AUTORIDAD NACIONAL DE LICENCIAS AMBIENTALES

RESOLUCIÓN N° 002092 (24 SEP. 2024)

“Por la cual se resuelven unos recursos de reposición interpuestos en contra de la Resolución 1351 del 5 de julio de 2024 y se toman otras determinaciones”

Por medio de la Resolución 1351 del 5 de julio de 2024, esta Autoridad Nacional autorizó la modificación de la Licencia Ambiental otorgada mediante Resolución 1326 del 05 de agosto de 2020 (modificación 1 de la Licencia Ambiental del proyecto UPME 01 de 2013 (Soacha – Tequendama).

Figura 9 Ingreso Acc-306 a torre 306

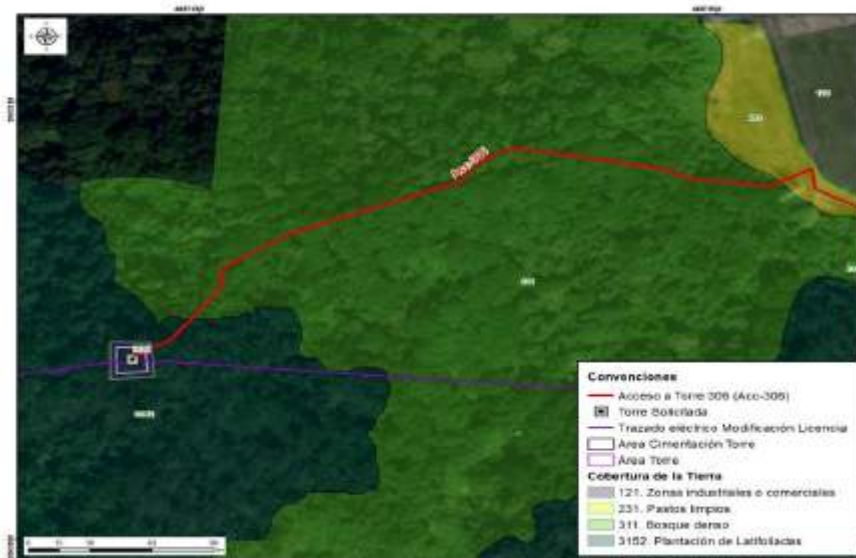
cobertura de bosque denso y de plantación latifoliadas que permite llegar al sitio de torre 306, tal y como se observa en las siguientes figuras.

Con base en los argumentos mencionados, se concluye que el camino/sendero existe por estar dentro de las coberturas de pastos limpios, bosque denso y plantación latifoliada. Asimismo, que este no requiere realizar actividades de mantenimiento tipo rocería y aprovechamiento forestal, siendo procedente que ANLA viabilice ambientalmente el acceso requerido por GEB para el sitio de torre 306.

Figura 30 Individuos autorizados aprovechamiento forestal torre 311

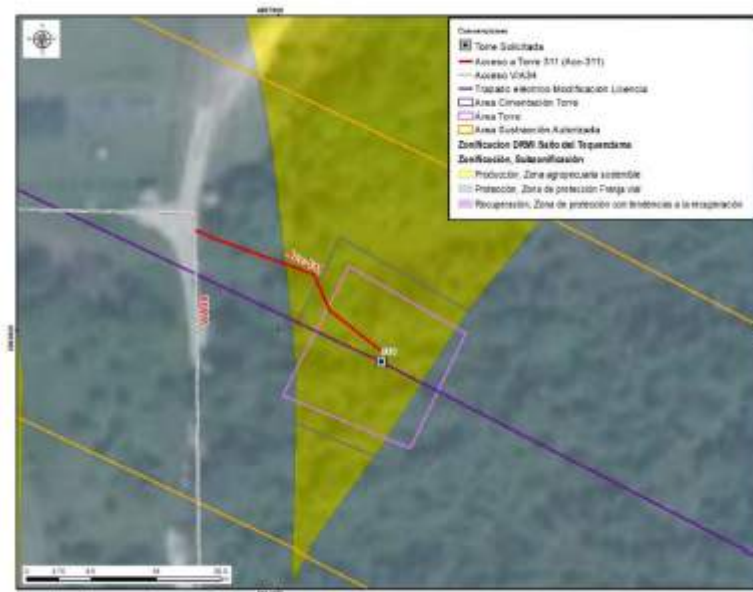
Respecto a lo mencionado por ANLA en sus argumentos en cuanto a la discrepancia entre lo evidenciado en la visita de evaluación y lo presentado en el MAG sobre la rocería planteada, se aclara que se realizarán actividades de mantenimiento tipo rocería, teniendo en cuenta las características mencionadas anteriormente y, por lo tanto, se considera que se presenta consistencia con lo reportado en el MAG. Al respecto, es pertinente aclarar que
